Kaupunginosa	Kortteli	Tontti	Viranomaisen arkistointimerkintöjä varten	
Nokia	27	2		
Rakennusvaihe	UUDISKOHDE		Piirustuslaji	Juoks.n:o
Rakennuskohde	As Oy Nokian Viikin Puisto Valborginkatu 3 37100 Nokia		Piirustuksen sisältö	Mittakaava
			POHJAPIIRROKSET, TALO E 1. ja 2. Krs	1:100
				Rakennusosa
				Työlaji
			Suunnitteluala, työn numero ja piirustuksen numero	Muutos
			404	ARK 006

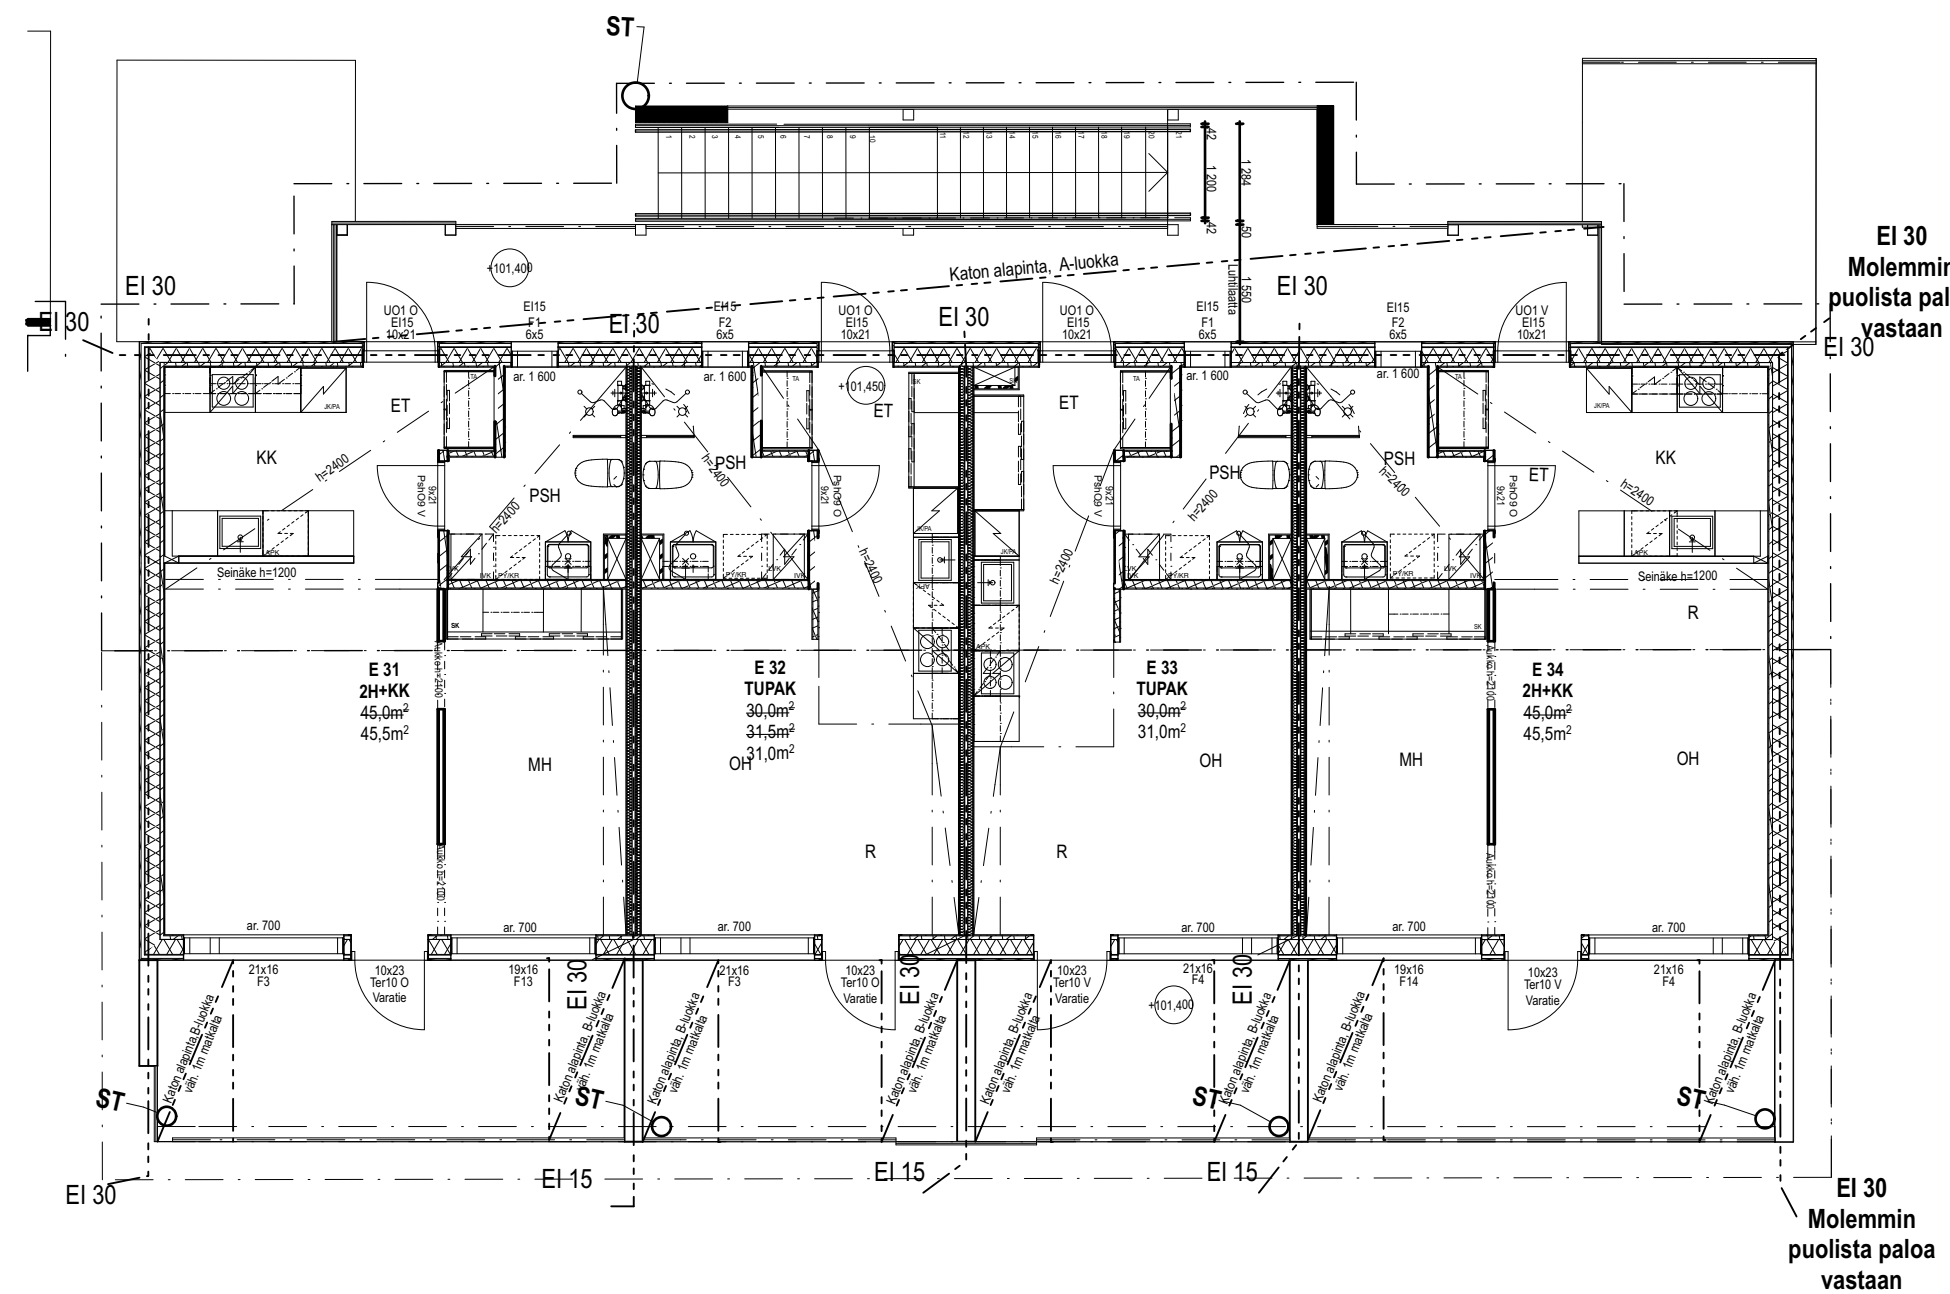
- RAKENNUSAIKAISET MUUTOKSET:**
- F 10.10.2019 Kelliosarekkeen seinä muutettu 1200 mm korkeaksi, Mh:n ja Oh:n välinen aukko 2300-->2100
 - E 26.9.2019 Vesikaton pääty- ja sivuräystävät pidennetty 500 mm:n
 - D 17.9.2019 Terrasin etukateet poistettu, 2 krs parvekekattojen palo-osastoini muutettu B-luokkaan 45,5 m² asunnon:
 - keittiön saarekkeen päähän lisätty hovi käyttövesipukia varten
 - eteisen alakattoa jatkettu pesuhuoneen seinän tasoon (kantava palkki)
 - C 17.6.2019 Seinärakenteita muutettu puurakenteiseksi (päädyt 1.krs ja huoneistonväliset seinät ja kantavia vs lisätty)
 - B 18.12.2018 Seinärakenteita muutettu, huoneistoaloja muuttunut, hormien paikat määritetty.

A. 12.4.2018 Pihan korkoa päivitetty. Itäpäädyin varaston lattiakorke laskettu +98,20->+98,10, palo-osastoinit päivitetty
